BAKALÁŘSKÁ PRÁCE

Bytový dům – Písková, Praha 4

1. Posouzení předané projektové dokumentace

Veronika Čížková

Obrázek 1*: Izolace stropu suterénu (Zdroj: zadaná PD)*

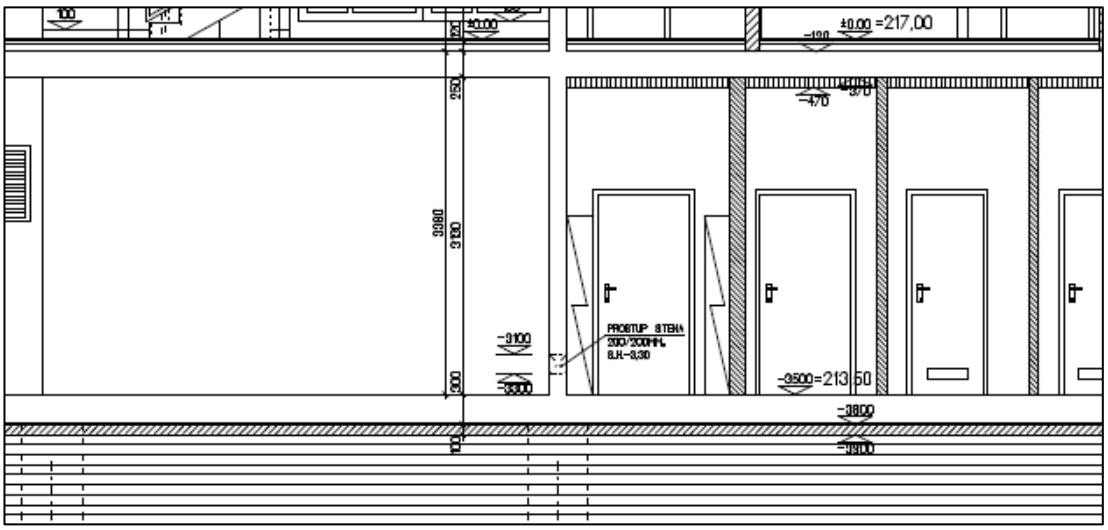
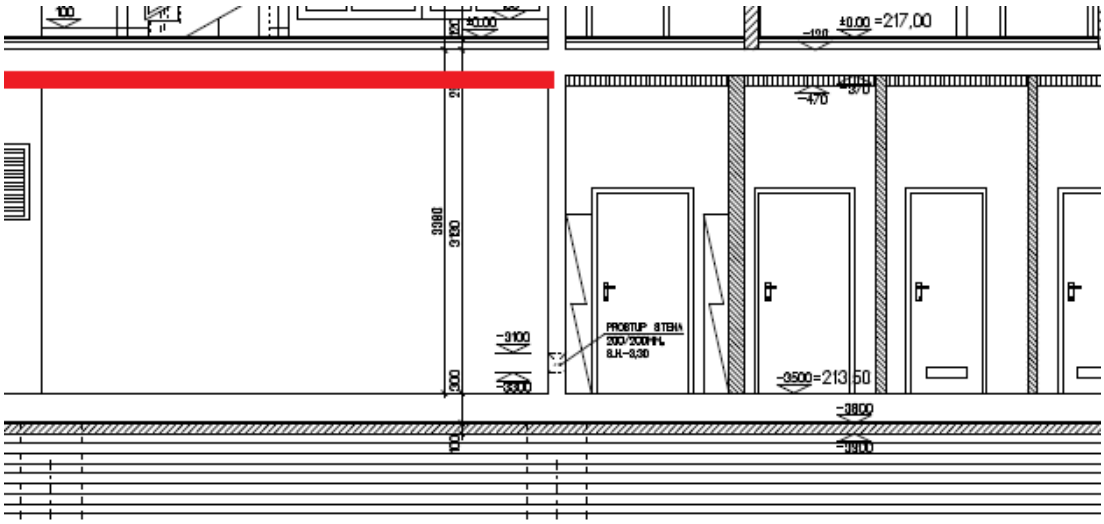
Strop ve sklepních prostorách je opatřen tepelnou izolací z minerální vlny tl.100 mm, v prostoru garáží tato izolace není navržena.

Provedení zateplení stropu po celé ploše. Z estetického hlediska je navrženo následné provedení výztužné armovací vrstvy a konečná aplikace tenkovrstvé omítky. Alternativou mohou být desky z minerální vlny potažené bílou skelnou tkaninou.

Obrázek 2*: Nový návrh zateplení stropu suterénu*

Obrázek 6: Skladba střešního pláště výtahové šachty (Zdroj: zadaná PD)

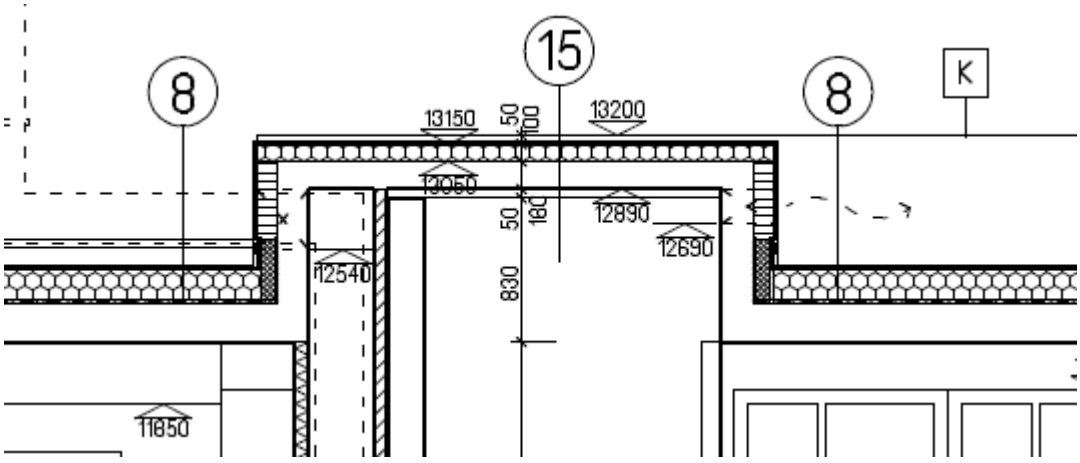
V projektové dokumentaci je navrženo zateplení stěn výtahové šachty minerální vlnou, jelikož se jedná o pruh šíře cca 500 mm, který je navíc opatřen stejnou povrchovou úpravou jako střecha výtahové šachty (PVC fólie Alkorplan), je toto řešení zbytečně komplikované.

Zateplení střechy i stěn výtahové šachty EPS100S tl. 220 mm (tloušťka tepelné izolace upravena dle nového návrhu z bodu 1.1.2.2).

Obrázek 7: Detail nadpraží (Zdroj: zadaná PD)

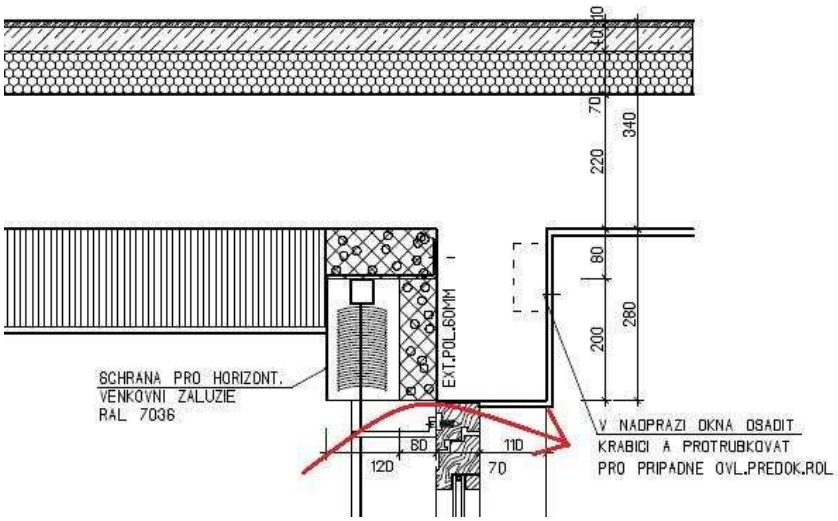
Vznik tepelného mostu v připojovací spáře.

Návrh řešení: Protažení tepelné izolace o 30 mm přes rám okna.

Obrázek 8: Obvodová drenáž (Zdroj: zadaná PD)

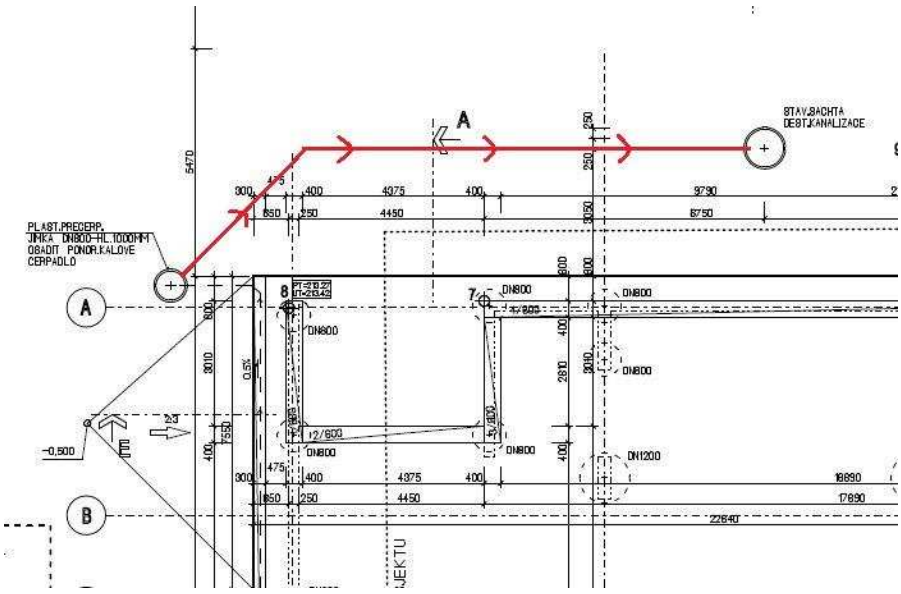
Chybí zakreslení a popis odvodu spodních vod z přečerpávací jímky do stávající šachty dešťové kanalizace

Návrh řešení: Odpadní potrubí vedené pod úrovní terénu z trub PVC KG 110.
